Beschlussvorlage Gemeinde Bad Kleinen Federführend: Bauamt		Vorlage-Nr: VO/GV08/2015-1477 Status: öffentlich Aktenzeichen: Datum: 18.02.2015 Einreicher: Bürgermeister									
Einvernehmen zum Neubau Anbau einer Pension an die vorhandene Gaststätte "Panorama" auf dem Flst. 281/34, Flur 1, Gemarkung Bad Kleinen, Uferweg 25A											
Beratungsfolge:

Die Gemeindevertretung Bad Kleinen beschließt das Einvernehmen zum Neubau – Anbau einer Pension an die vorhandene Gaststätte „Panorama“, hier 1. Nachtrag zur Baugenehmigung vom 30.09.11 zu erteilen.

1. Änderung zum Bauantrag / Baugenehmigung v. 30.09.2011; Az. 02815 – 10 - 01
BV: Anbau einer Pension an die vorh. Gaststätte Panorama mit Antrag auf Befreiung von den Festsetzungen Traufhöhe

Vorhaben	Anbau Pension an vorh. Gaststätte Ismail Öztürk, Bad Kleinen	
Benennung		
Grundriß Dachgeschoß		Bl.Nr. 6

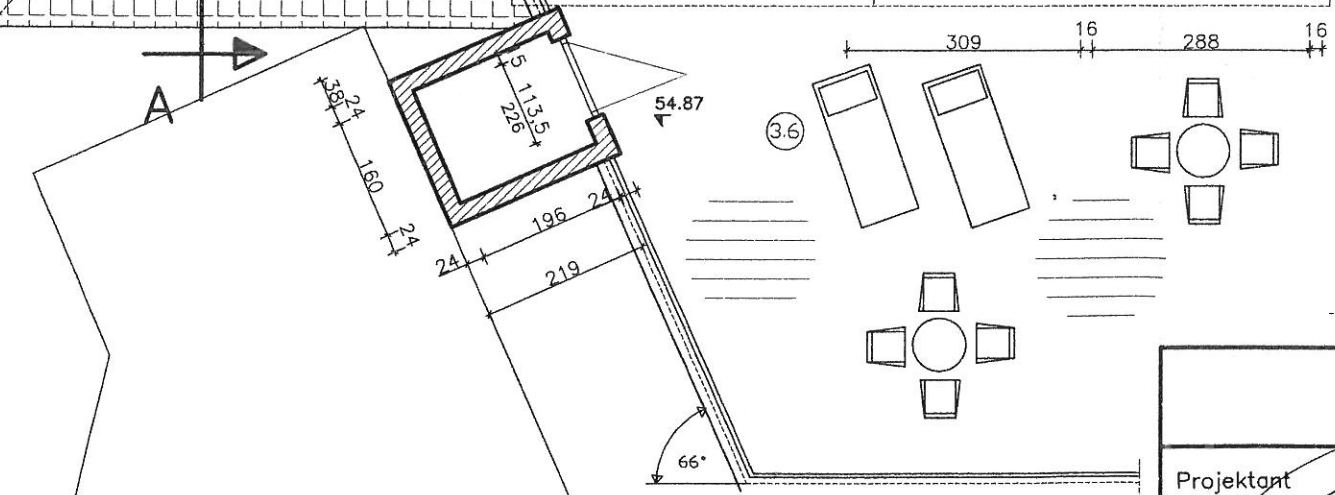
1. Die DG – Nutzung wurde von Aufenthaltsraum allgemein mit WC Herren / Damen in 4 Einzelzimmer für Übernachtung, mit entsprechendem Sanitärraum, geändert. Die 4 Räume werden vom zentralen Treppenhaus erschlossen.
2. Im Dachgeschoß wurde ein überdachter Freisitz (Loggia) zusätzlich errichtet.
3. Sämtliche Dächer der Gauben wurden firstgleich an den Hauptfirst angeschlossen. In der Baugenehmigung war ein Höhensprung geplant.
4. Auf der westl. Gebäudeseite wird an Stelle eines ursprünglich geplanten, überdachten rückwärtigen Eingangs (Verbinder zwischen Gaststätte und Pension), ein Schacht für einen Personenaufzug geplant, der bis maximale Firsthöhe Hauptdach über die Dachterrasse geführt wird. Der Austritt aus dem Aufzug erfolgt auf die Dachterrasse.

Für die zusätzlich unter Punkt 2 genannte Loggia wurde, da durch den Befreiungsantrag der Baugenehmigung (Traufhöhe für die Austrittsgaube aus dem Dach) nicht gedeckelt, eine Satzungsänderung zur Festsetzung der Traufhöhe vorgenommen, die zwischenzeitlich rechtskräftig ist.
